柏崎刈羽原子力発電所5号炉 審査資料	
資料番号	KK5PLM-06 改1
提出年月日	2019年8月8日

柏崎刈羽原子力発電所5号炉
審査会合における指摘事項の回答
(コンクリート構造物及び鉄骨構造物)

柏崎刈羽原子力発電所5号炉 審査会合における指摘事項の回答一覧表

図1 1981年から2018年までの潮位変化

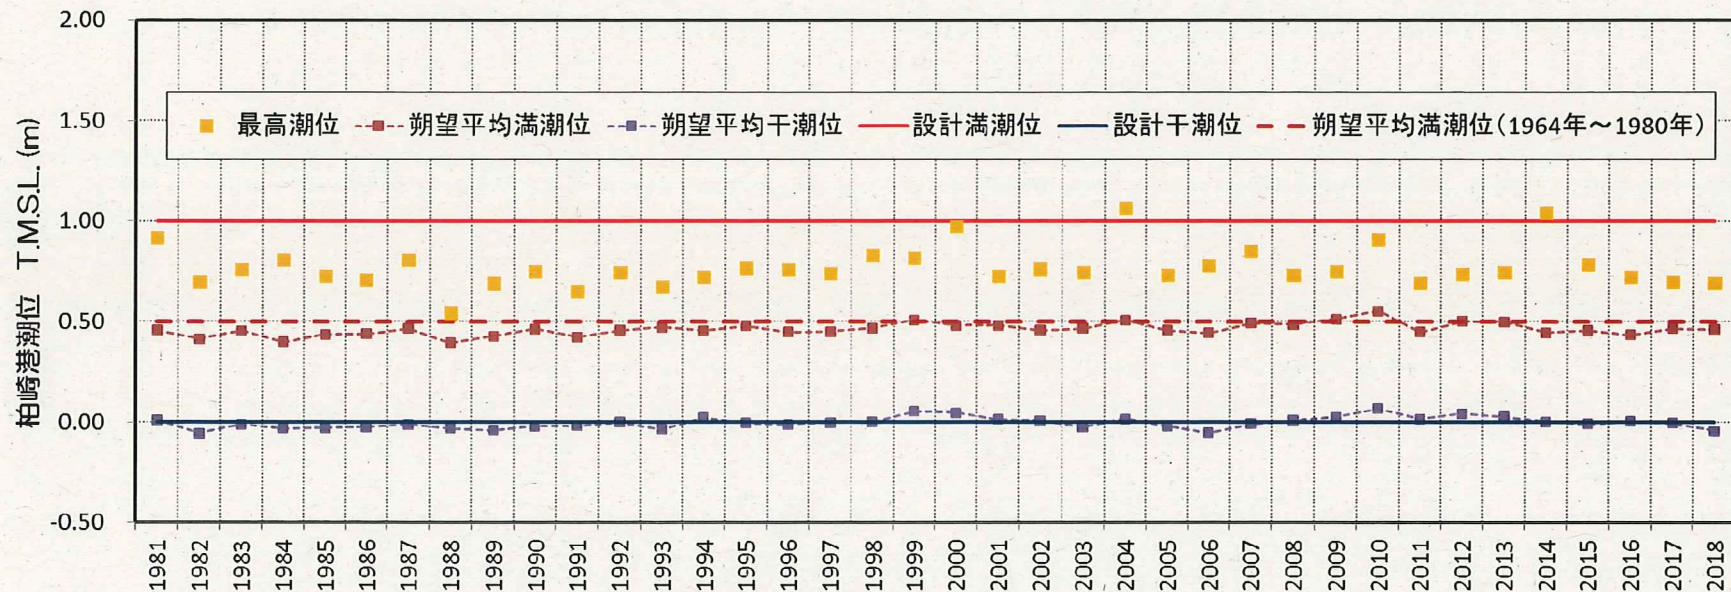
補足説明資料「コンクリート構造物及び鉄骨構造物」の別紙8の潮位変動について近年の変化傾向も踏まえた上で、現状の条件設定が問題ないことを説明すること。

1981年から2018年までの潮位変化を図1に示す。

- 1981年から2018年までの朔望平均干潮位は、設計干潮位※1とほぼ一致している。
- 1981年から2018年までの朔望平均満潮位は、1964年～1980年の朔望平均満潮位とほぼ一致している。
- 1981年から2018年までの最高潮位のうち潮位の大きいデータは、設計満潮位※2とほぼ一致している。

これらの期間での朔望平均満潮位及び干潮位の差は4～5cmであり，また，最高潮位では差がなく，現状の条件設定と2018年まで含めた条件設定の評価結果に差異はないことから，技術評価への影響はないと考える。

図2 コアの実験データ採取方法（例）

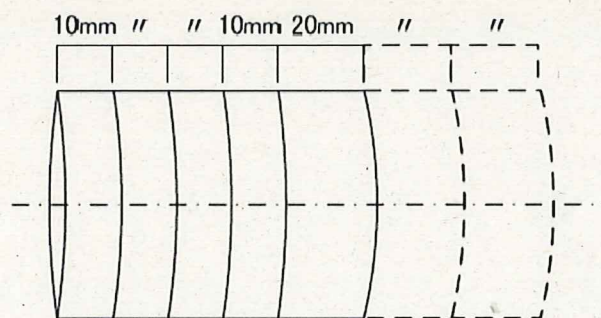
補足説明資料「コンクリート構造物及び鉄骨構造物」の別紙9での評価に用いている塩分測定データについて、回帰曲線の作成方法、データの扱い、棄却データの選定について、考え方を説明すること。

- 1箇所あたり3試料（3コア）
- JIS A 1154 に準拠して測定を行う。
- 鉄筋位置+20mmまで、表面側から4サンプルを10mm幅で、それ以降を 20mm幅で分割し、それぞれ塩化物イオン量を測定する。
